PROYECTO DE MODERNIZACIÓN REFINERÍA TALARA

CALIFICACIÓN DEL DOCUMENTO:

☒ 3. NO APROBADO

<b>PETROPERU</b>		PROYECTO DE MODERNIZACION REFINERIA TALARA (PERU)	
<b>TECNICAS REUNIDAS</b>		PIPING AND INSTRUMENT DIAGRAM UNIDAD DE DESTILACION PRIMARIA	
PROYECTO No.: 02070		LINEAS DE INTERCONEXION DE SERVICIOS	
ESCALA A1	PLANO No.: 02070-DP1-PRO-PID-045	REV.: 09

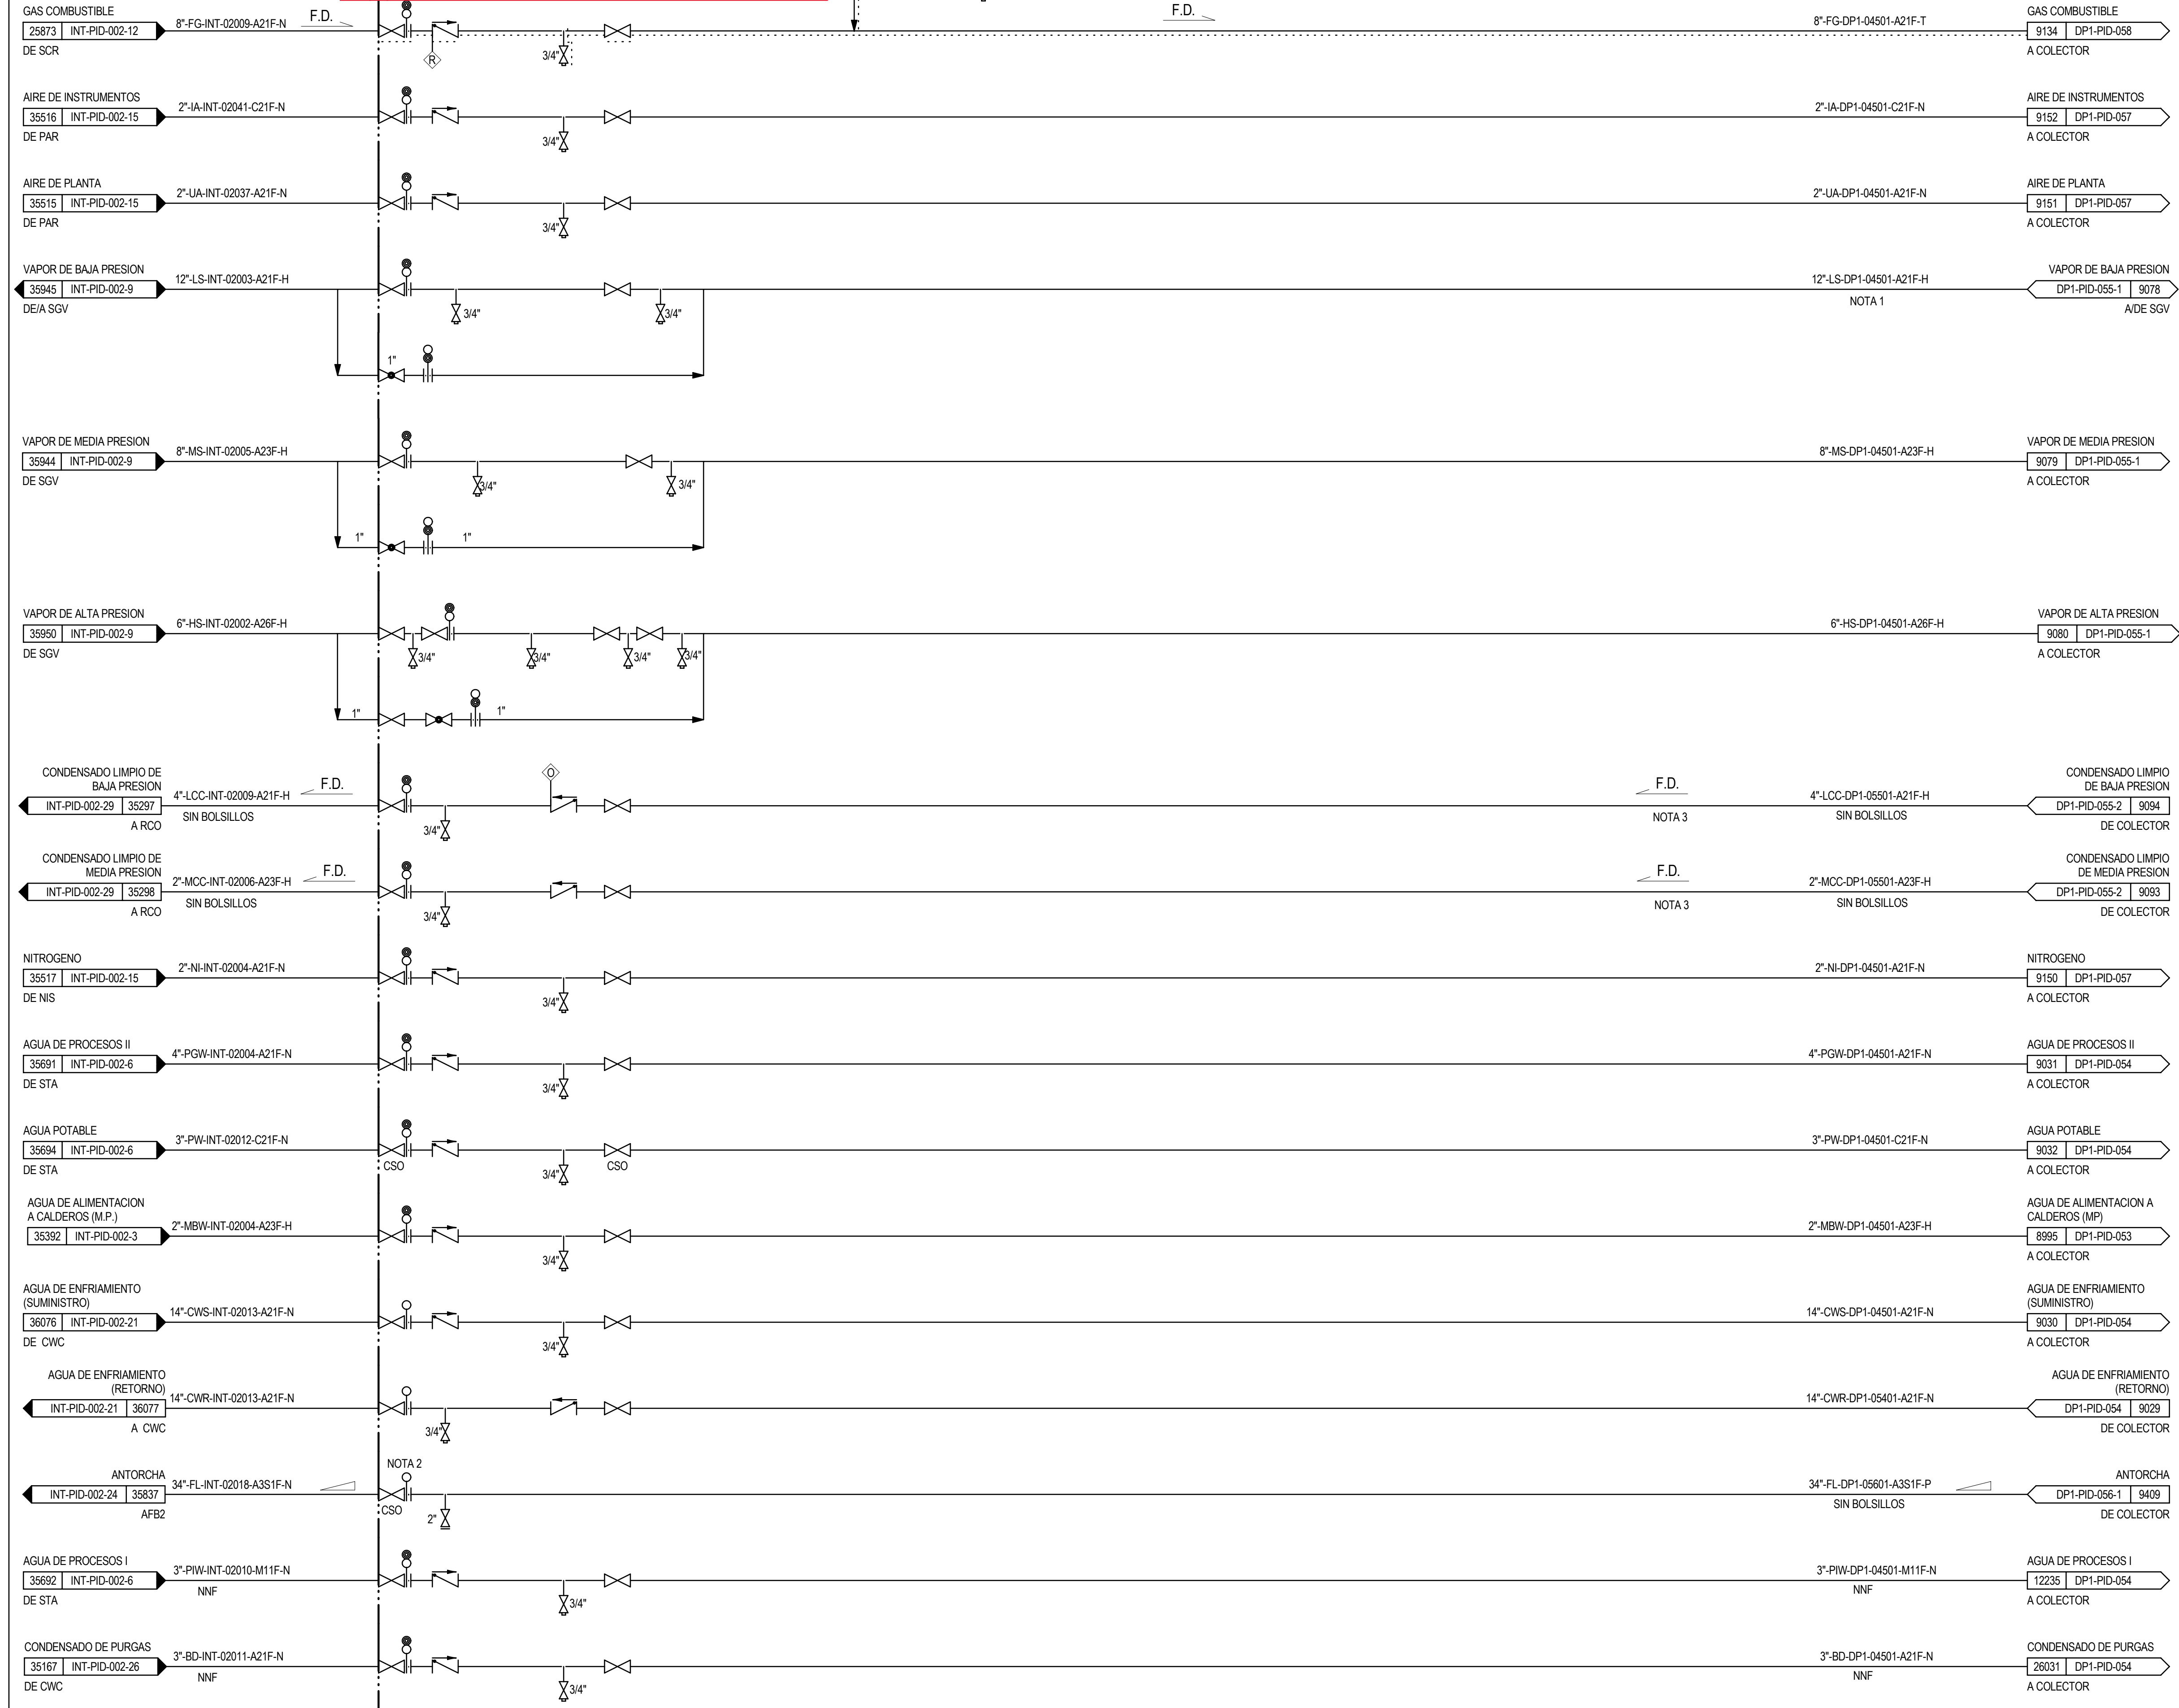
No se aprueba la emision "AS BUILT" de este P&ID porque los paquetes que lo conforman no están completados.
